Doc. No. MA035A-RC-G01 Rev.1

補足説明資料 2-1

Hitz-B52型を使用済燃料貯蔵施設において使用する場合の
想定事象に対する安全評価に関する説明資料

質問管理票に対する回答（想定事象関連）（その1）

図 84-1 本体及び二次蓋の取合い

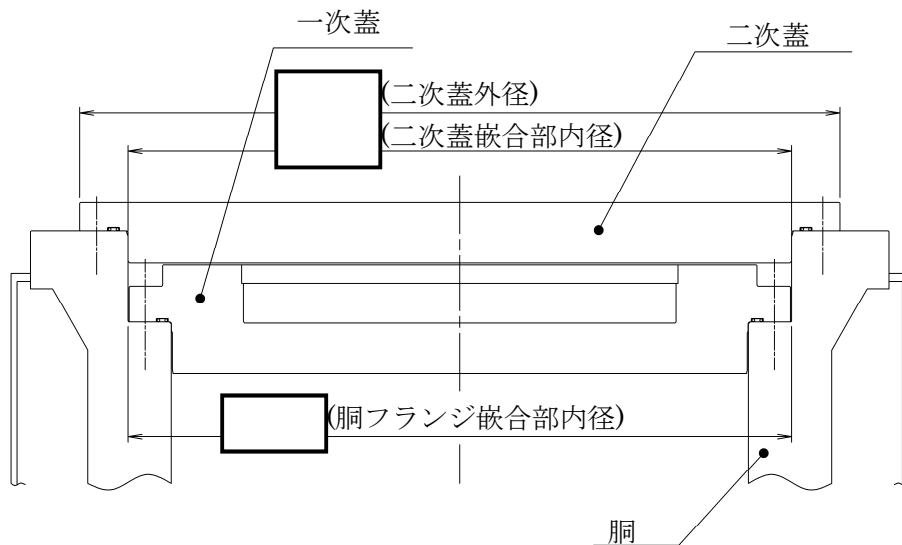
番号	項目	質問日	コメント内容
84	想定事象	2018/11/21	<p>【補足説明資料 2-1 Hitz-B52 型を使用済燃料貯蔵施設において使用する場合の想定事象に対する安全評価に関する説明資料】(Doc.No.MA035A-RC-G01 Rev.0) (平成 30 年 11 月 21 日説明資料)</p> <ul style="list-style-type: none"> 別紙 2-14 c.衝撃荷重の算出における「二次蓋を周辺固定」と記載があるが、一次蓋中央のたわみ量が固定支持より大きくなるピン支持としない理由を説明すること。

胴と二次蓋の取合いを図 84-1 に示す。

二次蓋は十分な初期締付力で取付けられていること、さらに胴と二次蓋は嵌合構造であり隙間はわずかとしており、蓋の曲げによる変形が抑制されることから固定支持とした。

図 86-1 Hitz-B52 型が衝撃吸収材へ転倒して衝突した状態の概略図

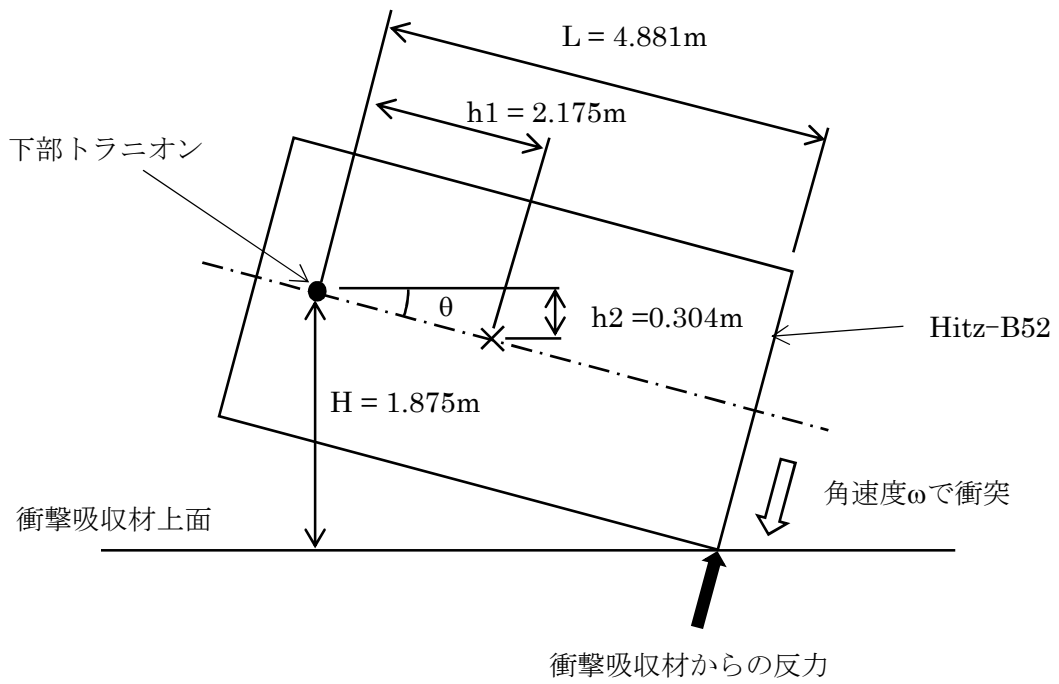
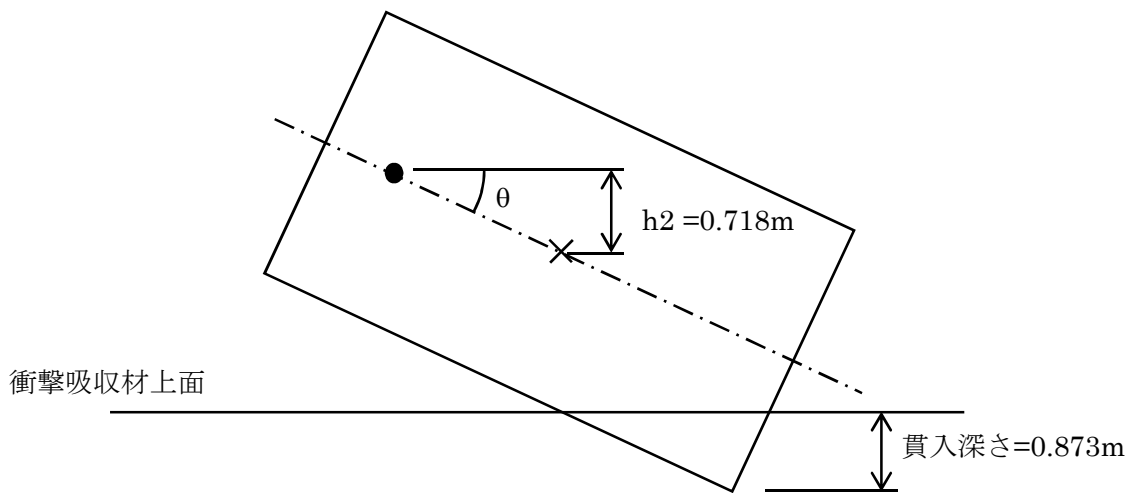
番号	項目	質問日	コメント内容
86	想定事象	2018/11/21	<p>【補足説明資料 2-1 Hitz-B52 型を使用済燃料貯蔵施設において使用する場合の想定事象に対する安全評価に関する説明資料】(Doc.No.MA035A-RC-G01 Rev.0) (平成 30 年 11 月 21 日説明資料)</p> <p>・別紙 3-11 「※内部収納物の慣性力」において、内部収納物の挙動と内部収納物が一次蓋に衝突する場合は、その荷重を含めた一次蓋の応力評価も説明すること。</p>

転倒時の回転の角速度 ω は、衝撃吸収材に衝突する直前がもっとも大きいことから、この時の ω は、図 86-1(a)の寸法から以下のように計算される。

重力加速度による慣性力によって内部収納物から一次蓋に作用する荷重 F_f は、重力加速度による慣性力のうち Hitz-B52 型の軸方向の成分である。したがって F_f は、衝撃吸収材に貫入して静止した状態で、Hitz-B52 型の転倒角度 θ (図 86-1(a)参照) が最大となり、最も大きな値となる。この状態での θ は、(図 86-1(a)及び (図 86-1(b)) に示す寸法から、 $\theta = 0.337 \text{ rad}$ となる。したがって、荷重 F_r は以下のように計算される。

本評価では内部収納物と胴内壁の間の摩擦力を保守的に無視し、重力加速度による慣性力や回転による遠心力によって内部収納物に作用する荷重がそのまま一次蓋に拭かされると想定した。なお、安全側にそれぞれの荷重が最大となる状態で評価することとして、重力加速度による慣性力は、転倒角度 θ が最大となる衝撃吸収材に貫入した状態、遠心力は角速度 ω が最大となる衝撃吸収材に衝突する直前の状態での値とする。

$$\sigma_m = (F_f + F_r) / (n \times A) = 6.1 \text{ MPa}$$

以上より、Hitz-B52 型が衝撃吸収材へ転倒して衝突する際に、保守的に内部収納物と胴内壁の間の摩擦による抵抗力を無視した場合でも、内部収納物から一次蓋に負荷される荷重は十分小さく、MA035A-RC-G01 Rev.0 の表 7 に示される一次蓋ボルトの平均引張応力 220 MPa 及び平均引張応力+曲げ応力 444 MPa にこの荷重を考慮しても、設計基準値の 853 MPa に比べて十分小さく、一次蓋の密封性には影響しないと考えられる。

図 81-1 仮置架台への水平落下

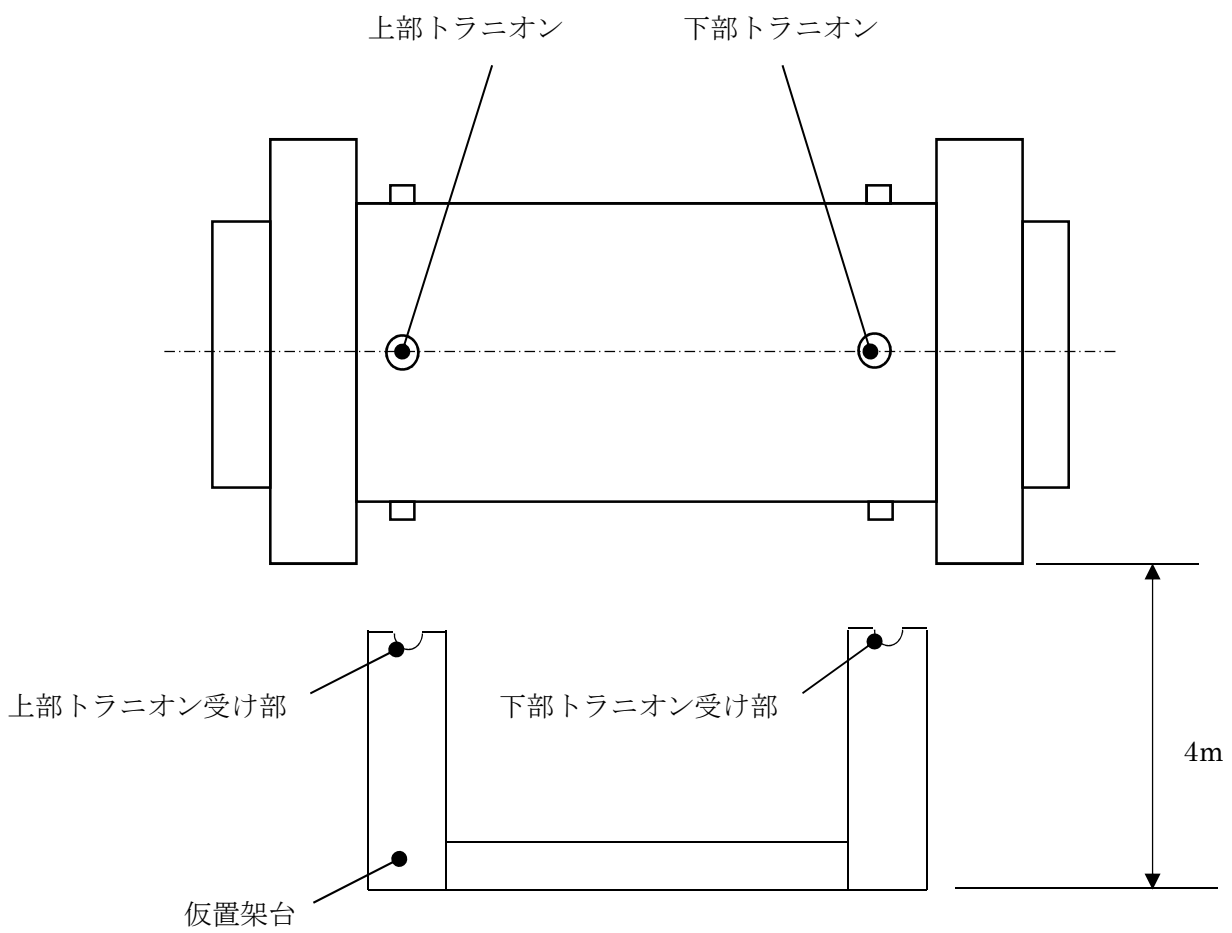
番号	項目	質問日	コメント内容
81	想定 事象	2018/11/21	<p>【補足説明資料 2-1 Hitz-B52 型を使用済燃料貯蔵施設において使用する場合の想定事象に対する安全評価に関する説明資料】(Doc.No.MA035A-RC-G01 Rev.0) (平成 30 年 11 月 21 日説明資料)</p> <p>・別紙 2-2 「～トラニオン受け部は剛とし、別紙 2-1 図に示す評価位置においてトラニオンが損傷すると考える。」について、「トラニオンが剛とし、受け部が損傷する」となった場合についても評価出来ているか、これを考慮しても保守的に評価出来ているか説明すること。</p>

別紙 2-2 頁及び図 81-1 に示される仮置架台への水平落下事象において、トラニオンを剛とした場合、仮置架台との衝突により Hitz-B52 型に作用する衝撃加速度 α (G) は、Hitz-B52 型の落下エネルギーが仮置架台の変形によって全て吸収されるものとする。

一方、トラニオン受け部を剛とした場合の加速度は、補足説明資料 2-1 Hitz-B52 型を使用済燃料貯蔵施設において使用する場合の想定事象に対する安全評価に関する説明資料 (Doc. No. MA035A-RC-G01)、別紙 2-3 頁に示すとおり 22G となる。

以上より、トラニオンを剛とした場合の加速度は、トラニオンが破断する加速度を大きく上回るためトラニオンが先に破断すると考えられることから、仮置架台への水平落下事象においては、トラニオン受け部を剛とした場合の加速度 22G にて評価を行うこととした。

図 82-1 応力-ひずみ特性の例

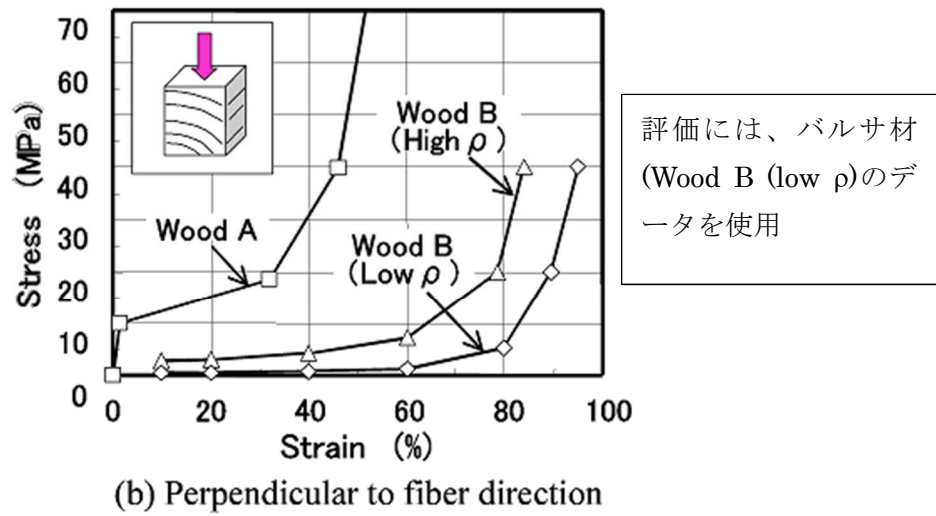
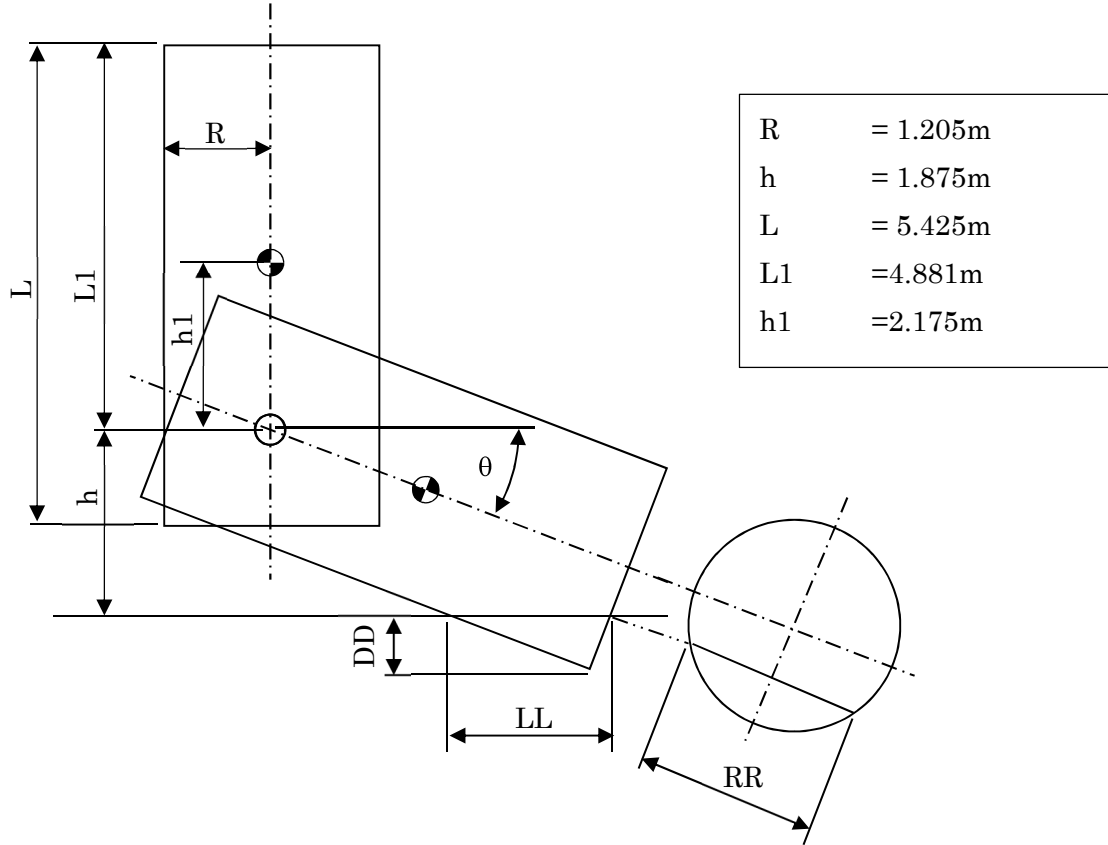
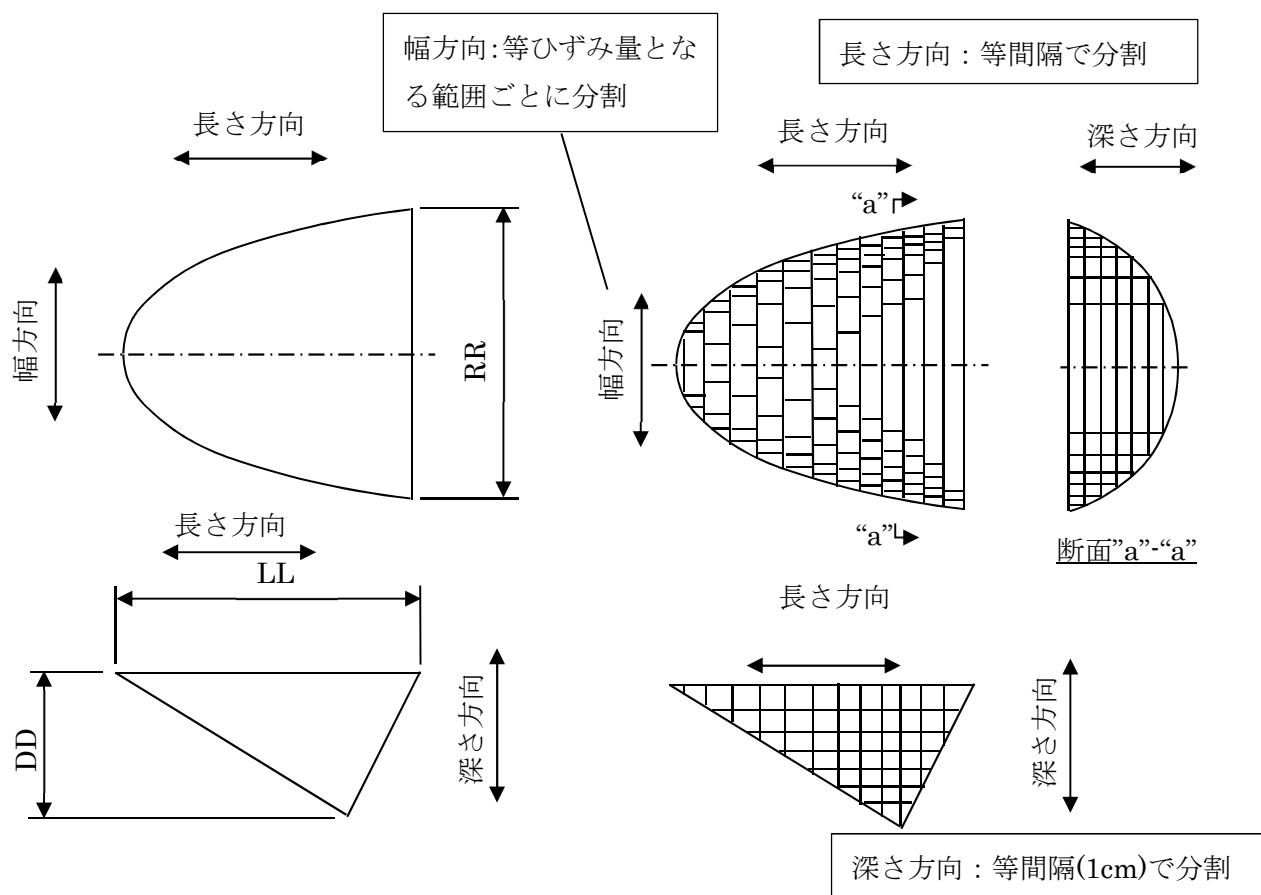
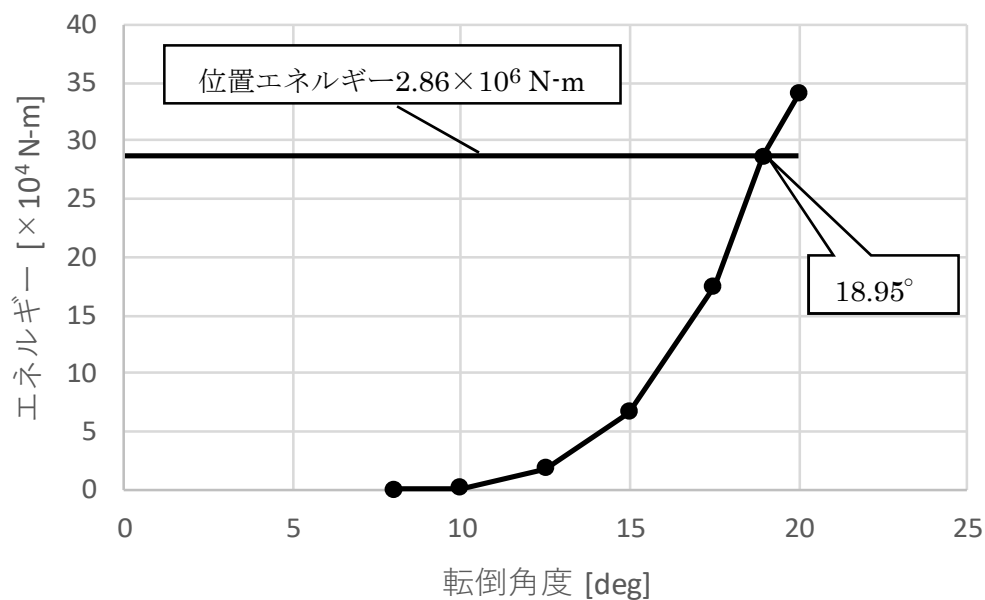
番号	項目	質問日	コメント内容
82	想定事象	2018/11/21	<p>【補足説明資料 2-1 Hitz-B52 型を使用済燃料貯蔵施設において使用する場合の想定事象に対する安全評価に関する説明資料】(Doc.No.MA035A-RC-G01 Rev.0) (平成 30 年 11 月 21 日説明資料)</p> <p>・別紙 2-4 衝撃吸収材の圧潰応力=3MPa と設定した根拠を説明すること。また、別紙 2-6 別紙 2-5 図において、衝撃吸収材への貫入深さ=872.5mm と評価されているが、圧潰応力=3MPa の設定で評価した貫入深さになるのか、衝撃吸収材の材質と併せて保守的に評価したことを説明すること。</p>

衝撃吸収材の圧潰応力を、どのひずみにおいても 3MPa と仮定して評価した。ここで、緩衝材用木材の圧潰応力については、「Development of Dual-Purpose metal Cask for Interim Storage of Spent Nuclear Fuel (2) Evaluation of Structural Integrity of Dual-Purpose Cask 9 Meter Drop Test, 11th International Conference on Nuclear engineering, Tokyo, Japan, April 20-23, ICONE11-36547⁽¹⁾ (以下、「ICONE11-36457」という。)」の Fig.7 に示されるバルサ材のデータ (図 82-1 参照) を用いて、以下のとおり評価を行う。この衝撃吸収材厚さを 1m と仮定する。

本評価では、衝撃吸収材は積層直行方向のバルサ材が使用されていると仮定し、検討を行う。ICONE11-36547 の Fig.7 (図 82-1) に示された積層直行方向のバルサ材のデータ (Wood B、(Low ρ)) から読み取った応力ひずみ関係を、表 82-1 に示す。

貫入深さについては、衝撃吸収材の圧潰応力を 3MPa で一定とした場合 (=0.873 m) とほぼ同等である。

図 81-2 解析モデル (Hitz-B52 型及び貯蔵架台)

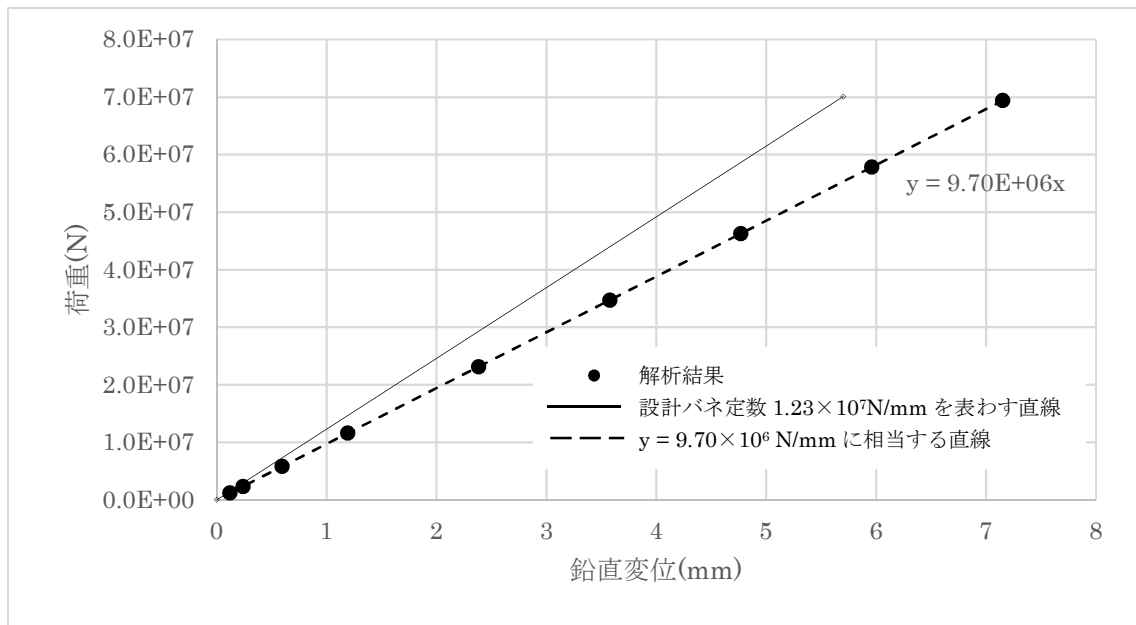
番号	項目	質問日	コメント内容
83	想定 事象	2018/11/21	<p>【補足説明資料 2-1 Hitz-B52 型を使用済燃料貯蔵施設において使用する場合の想定事象に対する安全評価に関する説明資料】(Doc.No.MA035A-RC-G01 Rev.0) (平成 30 年 11 月 21 日説明資料)</p> <p>・別紙 2-5 貯蔵架台のバネ定数=1.23×10¹⁰N/m と設定した根拠を説明すること。</p>

貯蔵架台のバネ定数は、想定する貯蔵架台に対し、下記に示す条件での静解析の結果に保守性を持たせた数値として設定している。ここでは、キャスク底部接触範囲にキャスクの重量荷重を作用させ、接触範囲の変位結果からバネ定数を算出し、設定されたバネ定数(1.23×10¹⁰N/m)と比較し、その妥当性を確認する。

解析によって得られた荷重と変位の関係から、最小二乗法によって算出したバネ値は次のとおり。

$$K = 9.70 \times 10^6 \text{ N/mm} = 9.70 \times 10^9 \text{ N/m}$$
